Exploitation d'andalousite de Guerphalès
Commune de Glomel
Département des Côtes d'Armor

**Dossier de demande d'autorisation d'exploitation au titre des
Installations Classées pour la Protection de l'Environnement (ICPE)**

**Mémoire en réponse d'Imerys Refractory Minerals
Glomel suite aux observations formulées lors de
l'enquête publique du 02/05/2018 au 06/06/2018**

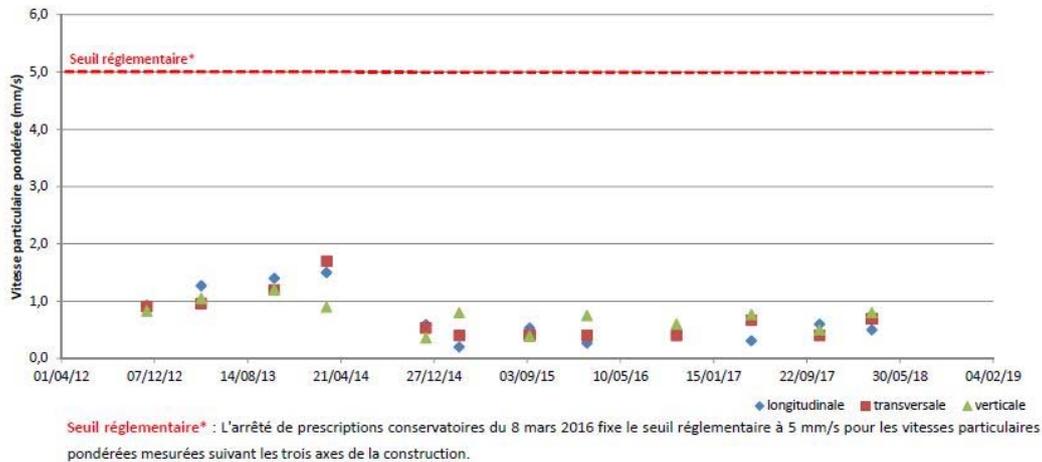
Mme COTONNEC et M. TRIGODET sont concernés par l'extension de la carrière, et riverains de la future verse ouest : alors qu'actuellement la fosse N°3 est à 600 mètres de chez eux, le projet d'extension mettrait la nouvelle verse à quelques dizaines de mètres de leur maison, sur les parcelles cadastrales H 596 et H598.

Mme COTONNEC est venue déposer un dossier montrant l'impact qu'aurait la création de la verse Ouest sur leur maison (H602 et H603) : le projet en l'état actuel impacterait fortement leur cadre et qualité de vie en induisant des nuisances sonores par les allées et venues d'engins de carrière, et surtout en obstruant la vue dégagée.

Mme COTONNEC et M. TRIGODET proposent un zonage plus réduit du site de stockage, afin de limiter l'impact visuel et sonore. Ils restent bien entendu ouverts à toutes propositions afin de concilier les intérêts de chacun.

La société IMERYS REFRACTORY MINERALS GLOMEL confirme qu'elle accepte la proposition de M^{me} COTONNEC et de M. TRIGODET visant à réduire l'emprise de la verse Ouest. La carte jointe en Annexe 1 du présent mémoire précise l'emprise finale retenue pour la verse Ouest. La société IRMG rappelle qu'il s'agit exclusivement, dans ce secteur, de stockage de stériles et non d'extraction.

La verse sera reculée d'environ 125 mètres par rapport à sa position initiale, sans stockage sur la parcelle cadastrée H596.

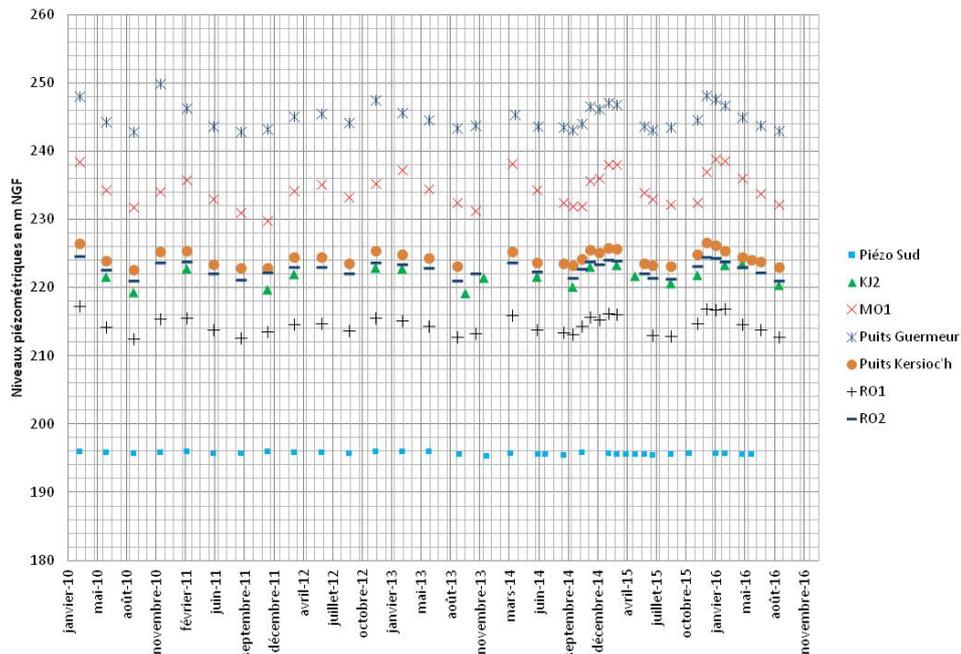
Mme LE BEUX s'interroge sur les poussières (troubles respiratoires familiaux), les nuisances sonores à 5h du matin en semaine, et la baisse, ces dernières années, du débit des forages géothermiques de leur propriété. Elle reviendra déposer une lettre d'observations (cf n°8)

Les points de mesures fixés par l'arrêté préfectoral (mesures effectuées 2 fois par an) ne concernent pas le lieu-dit « Kerboula ».

En revanche, des mesures sont effectuées à proximité des lieux-dits « Kersioc'h » et « Kerbiquet », qui se situent à une distance plus rapprochée du site que le lieu-dit « Kerboula ». Les niveaux sonores mesurés sur ces points sont, de jour, compris entre 32,5 et 45,5 dB(A) et, de nuit, entre 29,5 et 41,5 dB (A). De tels niveaux sonores sont caractéristiques des niveaux sonores rencontrés en milieu rural et correspondent à des niveaux de bruit faibles. Les émergences de niveaux sonores calculées pour ces deux points de mesures ont toujours été inférieures aux valeurs maximales admissibles par la réglementation, voire, le plus souvent, nulles.

La société IMERY'S REFRACTORY MINERALS GLOMEL propose de réaliser une mesure de bruit à proximité du lieu-dit « Kerboula » afin de déterminer l'émergence du niveau sonore liée au fonctionnement du site de Glomel. Le lieu exact du point de mesure sera déterminé en concertation avec la DREAL et le Maire de la commune.
